Technische Service-Information

61-34285-20
03-34285-01/-02/-03/-04/-05/-06/-07
61-37770-00
03-37770-01/-02/-03/-04/-05
MERCEDES-BENZ

OM 457/OM 460

61-34285-20

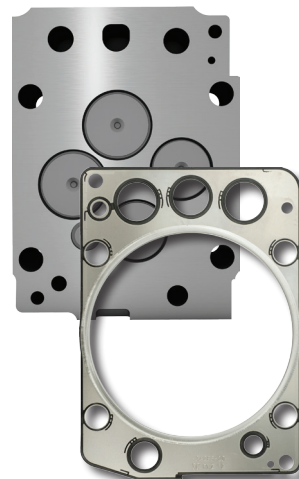
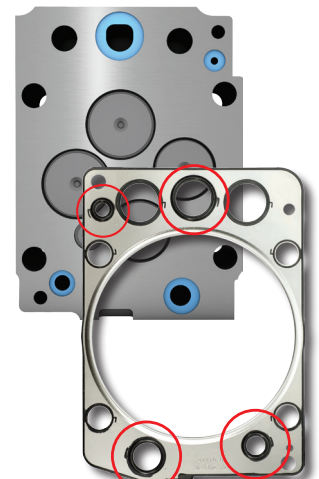
Bei der Motorbaureihe OM 457 & OM 460 sind ab Motornummer 085588 modifizierte Zylinderköpfe im Einsatz. Während der bisherige Zylinderkopf an der Dichtfläche eben ist, wurde bei der modifizierten Ausführung eine Nut um die Wasser- bzw. Druckölbohrungen ausgefräst. Dabei wurde auch die Zylinderkopfdichtung angepasst und das Abdichtpotenzial gesteigert.

Die Hauptunterscheidungsmerkmale der Zylinderkopfdichtung sind die ca. 3 mm höheren Gummi-Dichtlippen der Wasser- bzw. Druckölbohrungen.

61-34285-20_Ebene Gummi-Dichtlippe

61-37770-00_3 mm höhere Gummi-Dichtlippe

Zylinderkopf mit ebener Dichtfläche. Bis Motornummer: 085588
61-34285-20 (Dichtung Zylinderkopf) oder **03-34285-XX**
 (Dichtsatz Zylinderkopf)

Zylinderkopf mit eingefrästen Nuten. Ab Motornummer: 085589
61-37770-00 (Dichtung Zylinderkopf) oder **03-37770-XX**
 (Dichtsatz Zylinderkopf)
